## 改善箇所説明図

ボルボ S80

ボルボ XC90

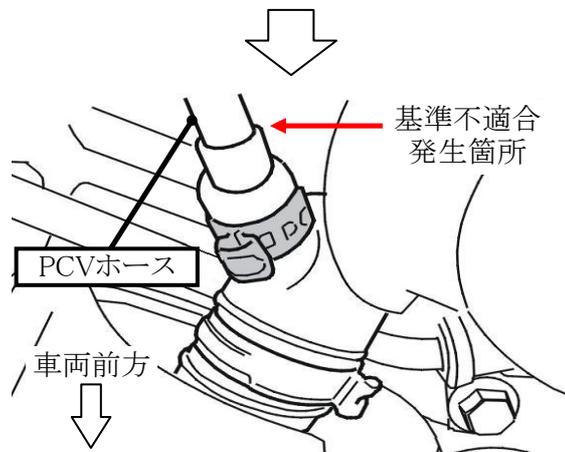
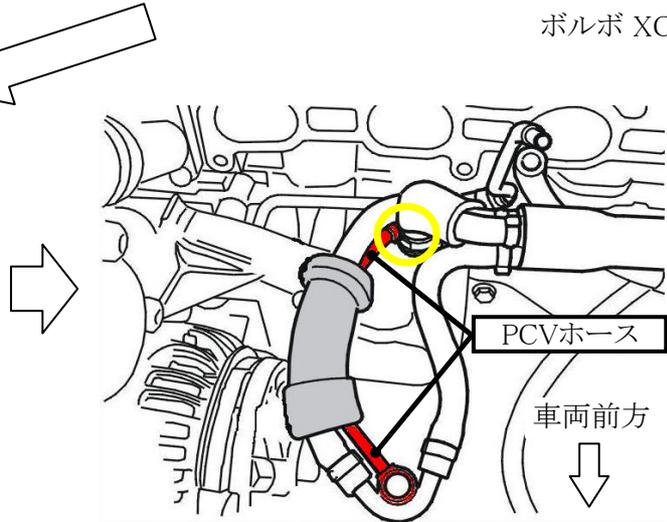
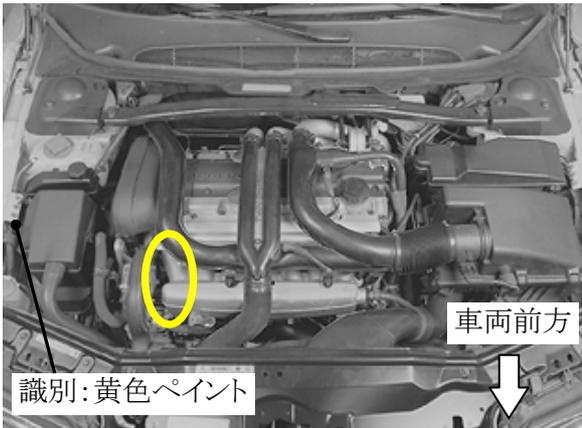
### 基準不適合発生箇所

6気筒ターボ付エンジン搭載車両において、PCVホースの材質が不適切なため、オイルトラップ接続部の耐熱性能が劣っている。そのため、そのまま使用を続けると、原動機室内の熱影響により接続部に亀裂が生じ、最悪の場合、ホースが外れ、ブローバイガスが大気中に放出されるおそれがある。

全車両、PCVホースを対策品と交換する。

右側フェンダー内側のアース線取り付けボルトへ黄色ペイントを塗布する。
